- Gegenstand : Triebwerk-Zündanlage
- Betroffen : DG-500 M alle W.Nr.
- Dringlichkeit : bei Defekt einer Elektronikbox
- Vorgang : 1. Die bisher beim Motor Rotax 535 C verwendeten Bosch Polarfire Zündboxen sind nicht mehr lieferbar. Bei Defekt einer Box muss die Zündanlage auf Ducati Zündboxen entsprechend Maßnahme 1 umgebaut werden. Es sind immer beide Zündboxen auszutauschen.

Umbau der Triebwerks-Zündanlage auf Ducati-Elektronik-Zündboxen 432372501

Umbau der Triebwerks-Zündanlage auf Ducati Elektronik Zündboxen 432372501

Zusatz zu Seite 16 Motorhandbuch Rotax 535
amendment to page 16 of the Rotax 535 engine manual

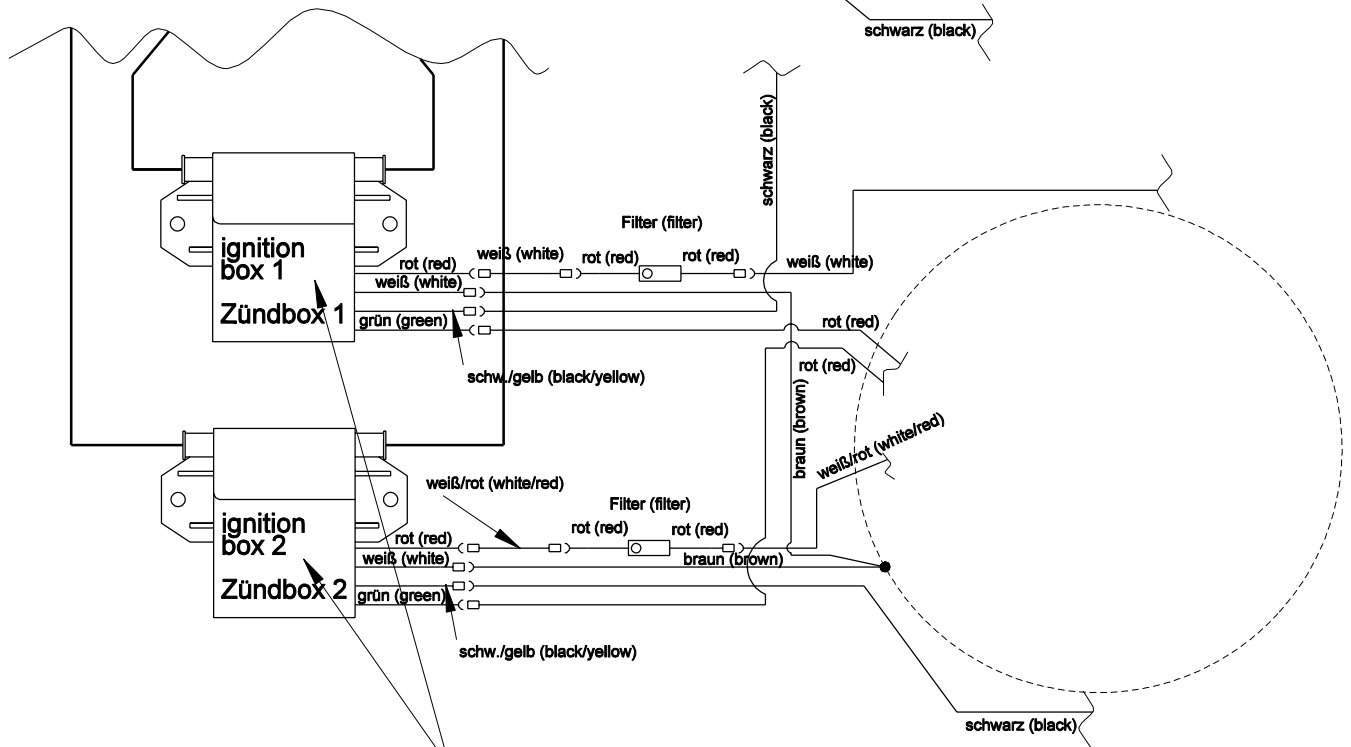
2. Die von der Firma Rotax verwendeten Ducati Zündboxen (nach TM843/4 oder serienmäßig eingebaut) sind nicht mehr lieferbar. Bei Defekt einer Zündbox müssen Ducati 432372501 Zündboxen eingebaut und die Verkabelung geändert werden. Es sind immer beide Zündboxen auszutauschen.

Ducati Rotax 965 675

alt
old

neu
new

Ducati 432372501

Abbildung 1

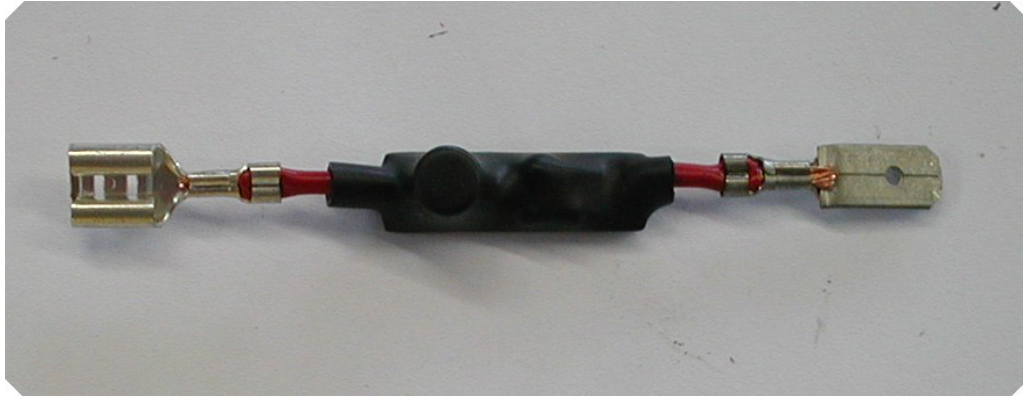
4. Auf die montierten Flachsteckhülsen wird jeweils ein Filter (s. Abb. 1) gesteckt. Die Steckverbindung wird mit Schrumpfschlauch versehen. Auf die richtige Einbaurichtung der Filter zu achten.

Abbildung 2

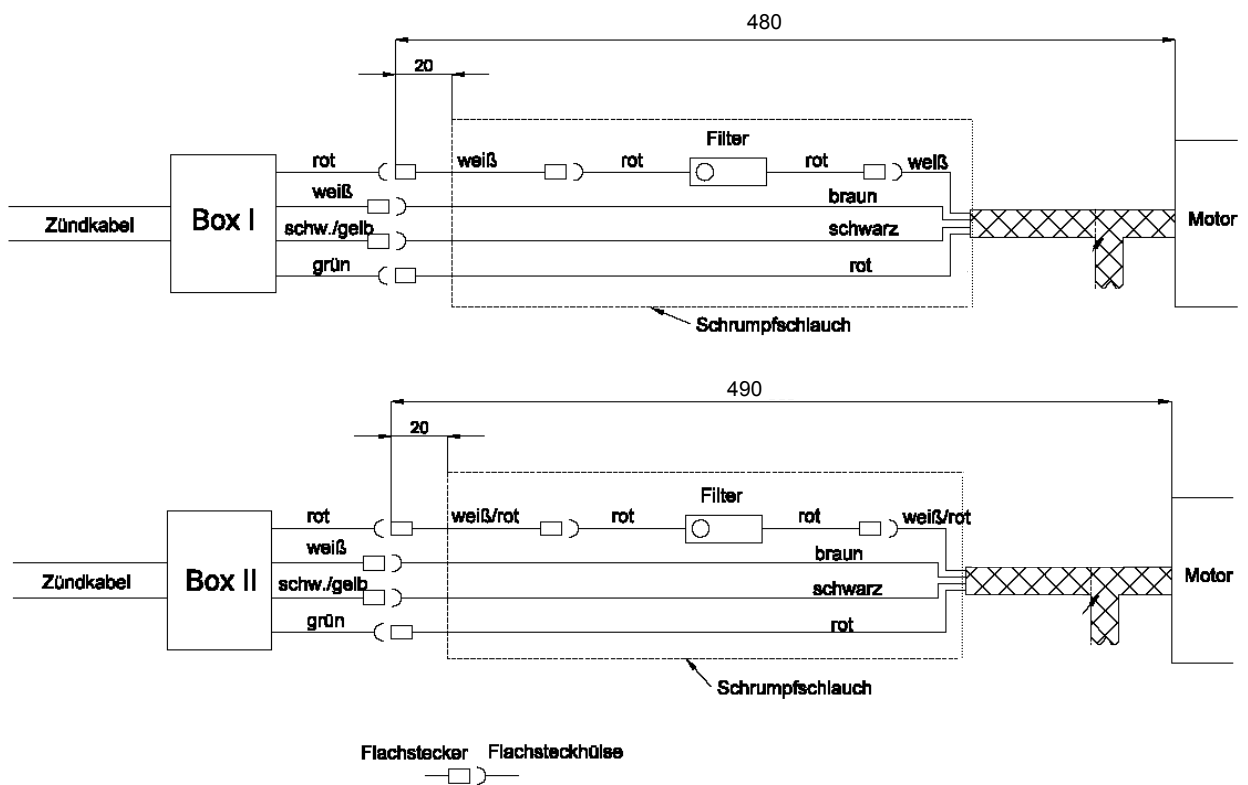
6. Der Kabelbaum für die hintere (BOX I) Zündbox ist auf eine Länge von 480 mm, vom Motorgehäuse aus gesehen (s. Abb.2 und Skizze 1), zu kürzen. Der der vorderen (BOX 2) auf 490 mm. Nach dem Ablängen wird auf die Kabelbäume Schrumpfschlauch aufgeschlupft. Es müssen noch ca. 20 mm Kabel (s. Abb. 2) heraus schauen.

7. Auf die Kabelenden werden Flachstecker bzw. Flachsteckhülsen entsprechend Abb. 2 gecrimpt.
8. Die Verkabelung mit den Zündboxen erfolgt nach Abb. 2
9. Alle Steckverbindungen sind einzeln mit Schrumpfschlauch zu überziehen und anschließend ist der gesamte Kabelstrang mit Schrumpfschlauch zu überziehen.

Warnung: Die Leitungsfarben dürfen nicht vertauscht werden!

Abbildung 3

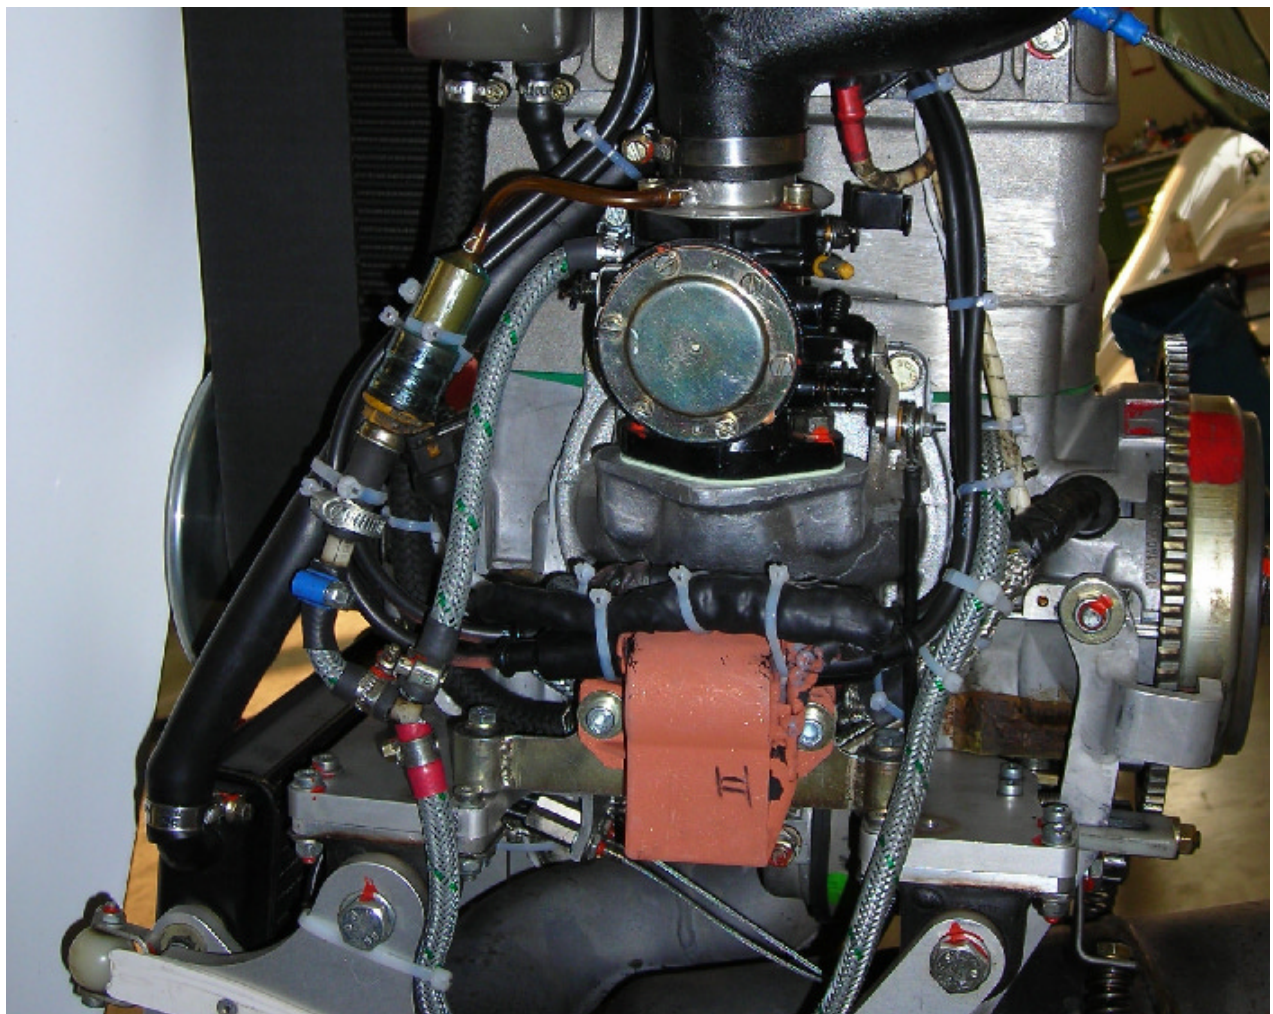
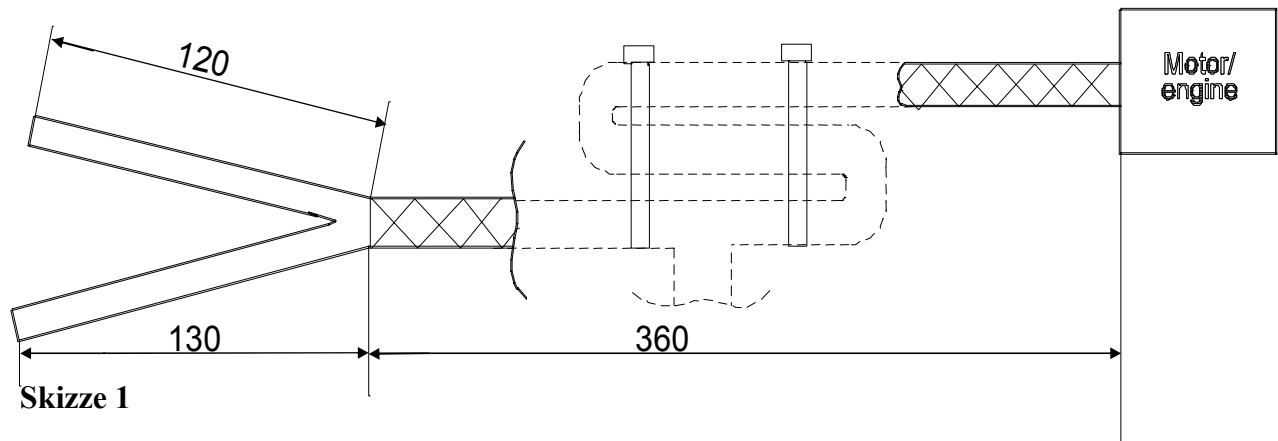
10. Der gesamte Kabelbaum ist so zu befestigen, dass ein Scheuern an anderen Bauteilen und ein Schwingen unmöglich ist. Dazu werden in geeigneten Abständen Kabelbinder befestigt. Die Kabel entsprechend Abb. 3, 4 und 5 und Zeichnung 5M74 befestigen. Die Kabelbinder sind mit der Hand fest anzuziehen.
